Ministero della Transizione Ecologica

Commissione Tecnica di Verifica dell'Impatto Ambientale – VIA e VAS

Parere n. 299 del 22 luglio 2022

Progetto:	<p style="text-align: center;"><i>Parere Tecnico</i></p> <p>Realizzazione elettrodotto 380 kv dalla S.E. di Bisaccia alla S.E. Deliceto e opere connesse nei Comuni di Bisaccia, Lacedonia, Rocchetta Sant'Antonio, Sant'Agata di Puglia e Deliceto. Proroga D.M. 168 del 6 agosto 2015, come modificato con D.M. n. 243 del 13 novembre 2015</p> <p style="text-align: center;">ID_VIP 8070</p>
Proponente:	<p style="text-align: center;">Terna Rete Italia S.p.A.</p>

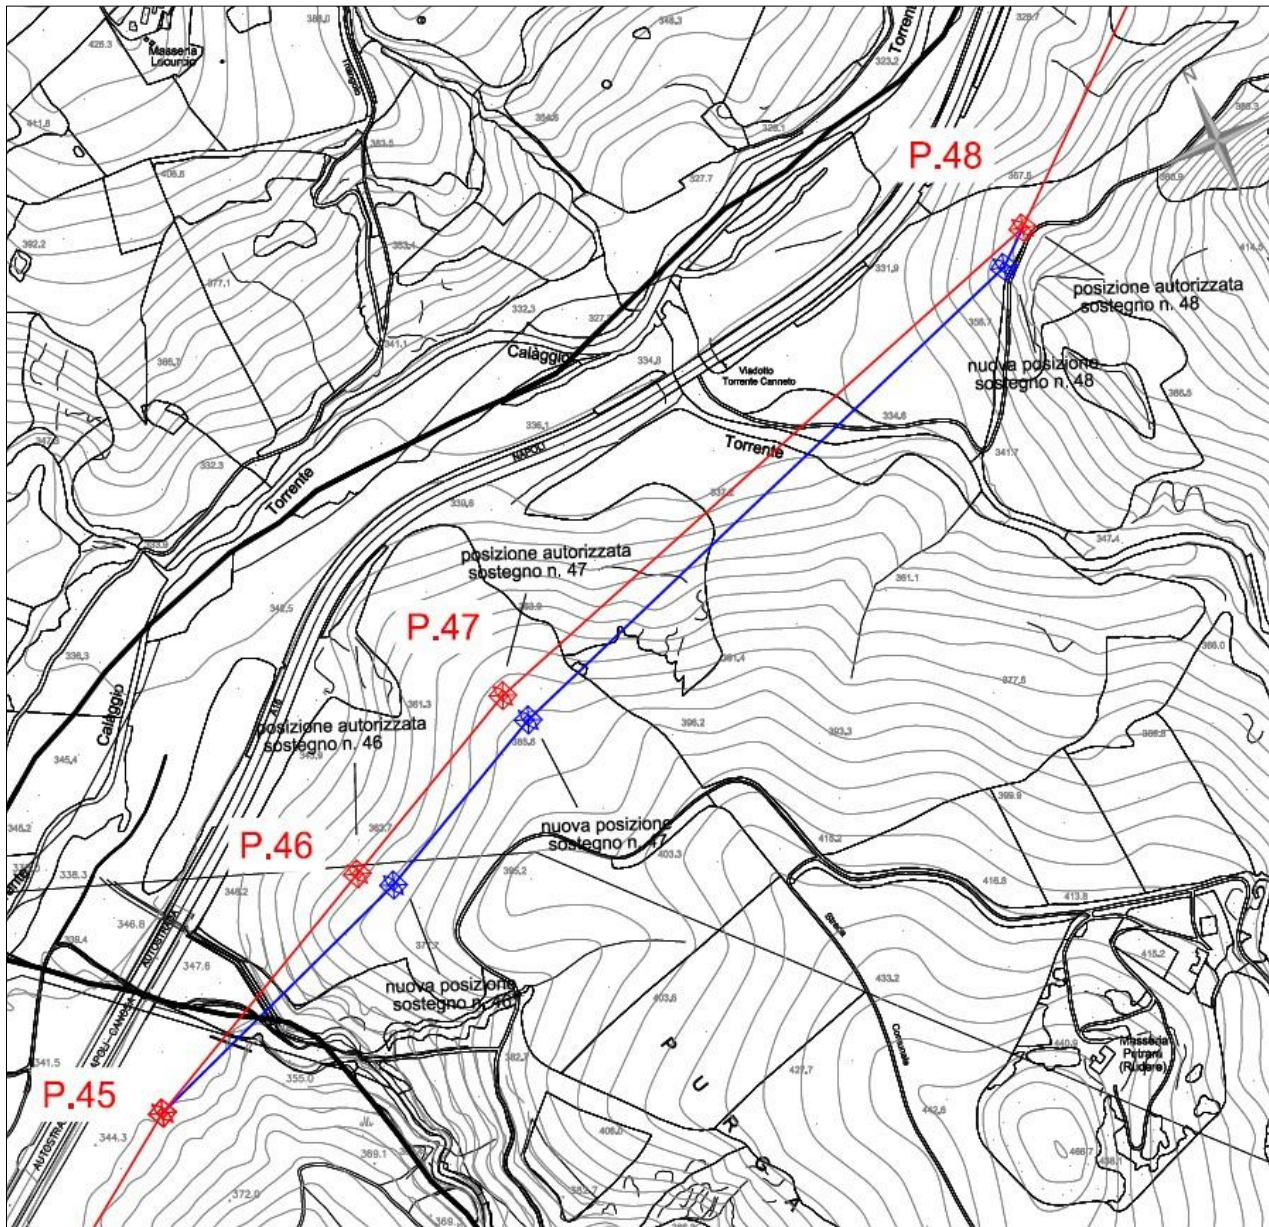
- dal momento che, al termine dell'iter autorizzativo del progetto del nuovo elettrodotto, sono state disposte, con apposite delibere, modifiche all'inquadramento del PAI – Assetto Geomorfologico con l'introduzione di nuove perimetrazioni di Pericolosità di Frana molto elevata (PG3), che in alcuni casi sono andate a ricomprendere gli ambiti su cui avrebbero dovuto essere installati i sostegni dell'elettrodotto autorizzato e che le Norme tecniche di attuazione del PAI e i pareri dell'Autorità di Bacino Puglia prevedono di "delocalizzare i tralicci eventualmente ricadenti nelle aree PG3", si è reso necessario spostare:

- il sostegno 46 di circa 43 m in direzione Est rispetto alla posizione autorizzata;
- il sostegno 47 di circa 40 m in direzione Sud-Est rispetto alla posizione autorizzata;
- il sostegno 48 di circa 49 m in direzione Sud-Ovest rispetto alla posizione autorizzata con conseguente incremento di altezza utile di 3 m.

Nella tabella seguente sono sintetizzati i dati geometrici della variante, mentre nello stralcio cartografico successivo è riportata la variazione delle posizioni dei tre sostegni oggetto di Variante Non Localizzativa.
